Por este medio, me dirijo a usted con el objetivo de hacer entrega de la respuesta a la nota **DEIA-DEEIA-AC- 0099-1506-2021**, correspondiente a la primera información aclaratoria del Estudio de Impacto Ambiental Categoría II, denominado "**RANCHO K**", promovido por RANCHO K, S.A.

AMPLIACIÓN DE INFORMACIÓN N°1

ESTUDIO DE IMPACTO AMBIENTAL CATEGORÍA II

RANCHO K
PROMOTOR: RANCHO K, S.A.

- Zonas de no intervención que no son parte del polígono de protección de los cuerpos de agua: 21303.04 m² (2.13 Ha)
- Zonas donde el estacionamiento se solapa con la la Zona de Protección del río Utivé: 7560.28 m² (0.75 Ha)

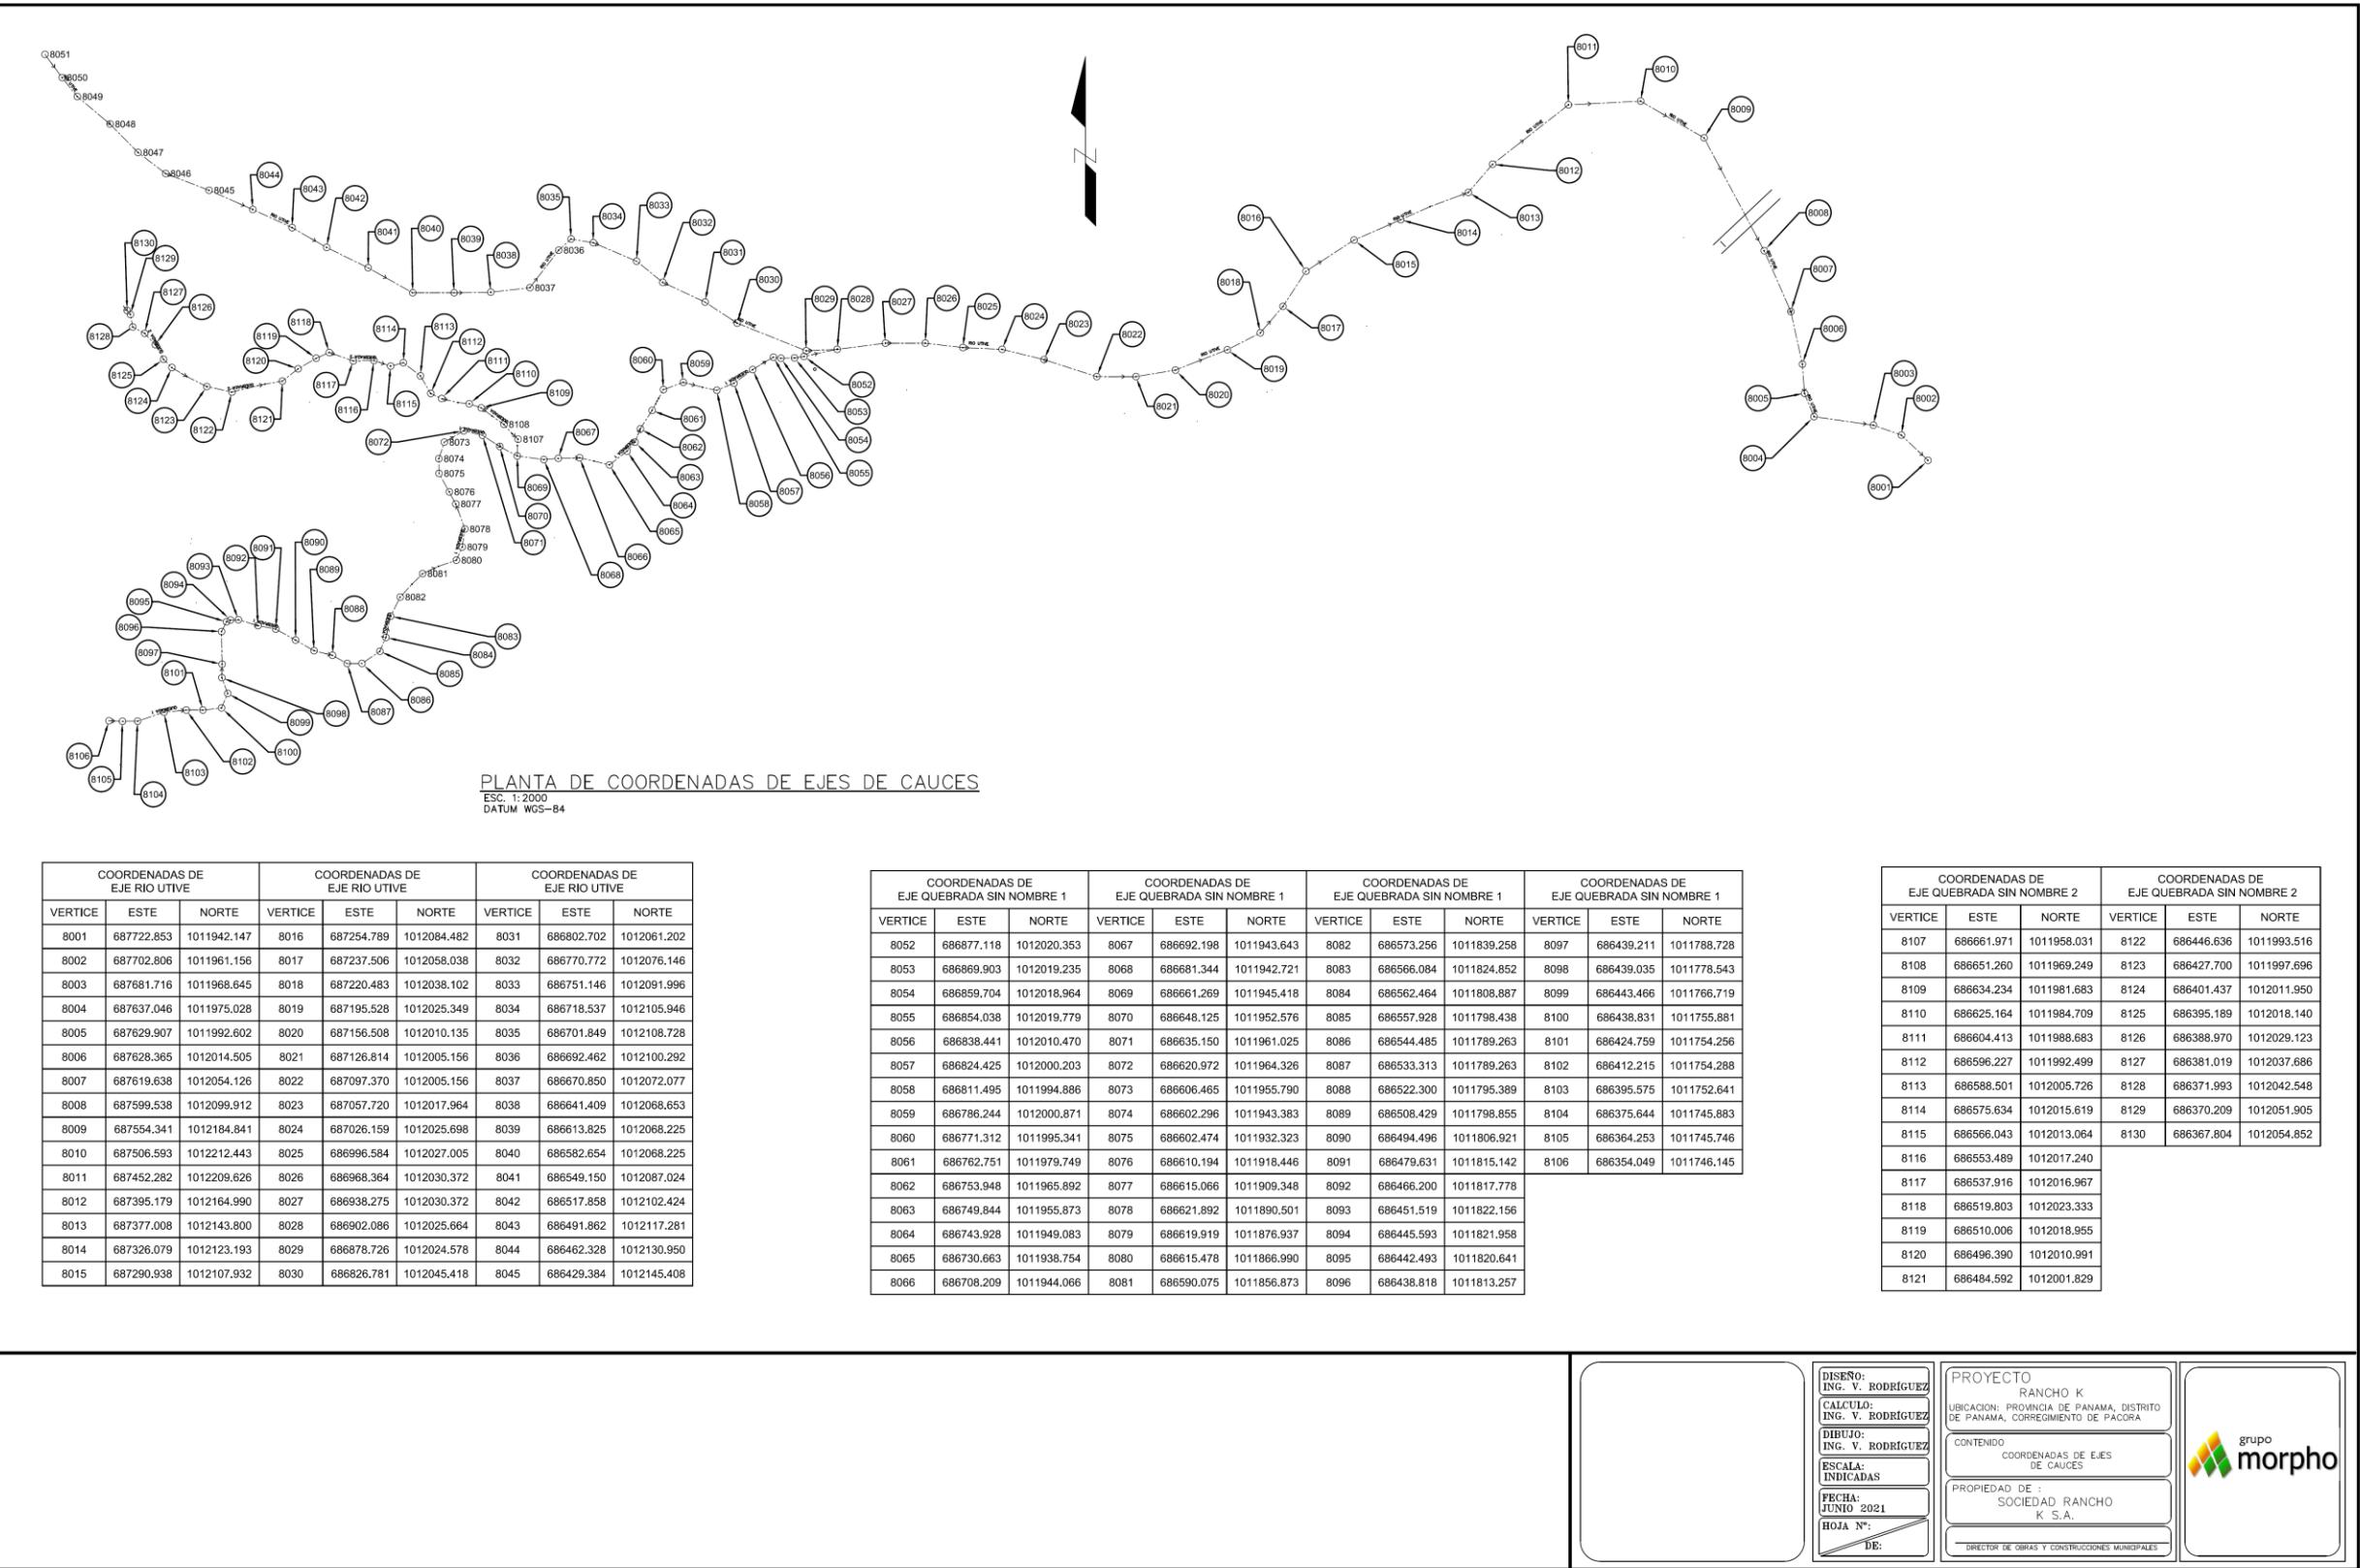
pertinentes”. Sin embargo, en la página 222 del EsIA (anexos A), se aporta plano arquitectónico del proyecto, en el cual se observa que los estacionamientos vehiculares y otras infraestructuras del proyecto, se ubican dentro de la servidumbre hídrica. Por lo que se solicita:

- a. **Aclarar si el proyecto a desarrollar contempla la construcción de alguna obra sobre el cauce de las fuentes hídricas señaladas, río Utivé, río Cabobre, quebrada sin nombre 1 y 2.**
- b. **Presentar coordenadas UTM con DATUM de la superficie de protección del Río Utivé, río Cabobré y quebrada sin nombre 1 y 2, según lo establecido en la Ley 1 de 3 de febrero de 1994 (Ley Forestal) e indicar sus superficies.**
- c. **Aportar plano arquitectónico del proyecto donde se indique el ancho y longitud del cauce del Río Utivé, río Cabobré y quebrada sin nombre 1 y 2, con relación al polígono del proyecto, donde se muestre el área de protección de acuerdo a lo establecido en la Ley 1 de 3 de febrero de 1994 (Ley Forestal).**

- a. El proyecto a desarrollar no contempla la construcción de alguna obra sobre el cauce de las fuentes hídricas señaladas, río Utivé, río Cabobre, quebrada sin nombre 1 y 2. Sobre la quebrada sin nombre 1 se realizará un vado peatonal para pasar hacia la única cancha en la parte posterior del proyecto. Ver detalles del vado en la respuesta a la pregunta 7.

En la sección donde se desea construir los estacionamientos, hay una parte que se marca como área de protección porque el río hace un pequeño islote. Esas zonas, que fueron evaluadas en el inventario forestal pie a pie y la descripción de vegetación, no contienen árboles actualmente. Solo la zona llegando al puente, mantiene aún 7 árboles. Sin embargo, más de lo que se considera zonas de protección de los ríos se encuentran protegidas en la zona declarada de no intervención por el proyecto. Por lo que se solicita intercambiar una zona por la otra.

La superficie total de la Zona de Protección de los cuerpos de agua dentro del polígono total del proyecto es de 65,683.562m² y el polígono de no intervención es de 90,662.68 metros cuadrados, u 9.0 Ha.

b. y c. Se adjuntan las coordenadas en Excel y se presenta dos planos con la zona de protección, el alineamiento de los cuerpos de agua y su ancho.
